Burmistrz Szydłowca Artur Ludew  
Urząd Miejski w Szydłowcu  
pl. Rynek Wielki 1, 26-500 Szydłowiec  
e-mail: [urząd@szydlowiec.pl](mailto:urząd@szydlowiec.pl) oraz [burmistrz@szydlowiec.pl](mailto:burmistrz@szydlowiec.pl)

W nawiązaniu do otrzymanych informacji dotyczących wykonania na terenie Przedszkola Tęczowy Miś miejsca postojowego dla rowerów oraz pozostałych UTO dla przedszkolaków oraz pracowników w ramach drugiego etapu inwestycji **zwracamy się z prośbą o uwzględnienie poniższych uwag podczas projektowania i realizacji.**

Rycina. Sposób umiejscawiania stojaków z zachowaniem odpowiednich odległości (wymiary w cm)

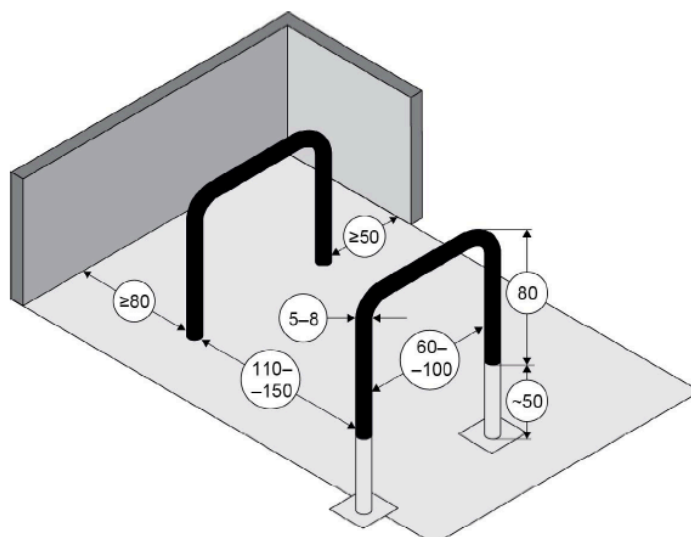
1. **Minimalna ilość miejsc postojowych dla rowerów to 8**, czyli minimum 4 stojaki **zgodne ze Standardami dla infrastruktury rowerowej województwa mazowieckiego** z możliwością ewentualnego zainstalowania dodatkowych 2-3 stojaków, gdyby w przyszłości pierwotna ilość okazał się zbyt mała (**należy przewidzieć zwiększenie ilości osób korzystających z rowerów w wyniku coraz większej popularności rowerów elektrycznych**).

**Montaż tylko i wyłącznie przez ich zabetonowanie.** Mocowanie stojaków poprzez ich przykręcenie kołkami do kostki brukowej jest **niestabilne oraz nietrwałe**, a należy wziąć pod uwagę, że część przedszkolaków będzie wykorzystywać je do wspinania oraz huśtania.
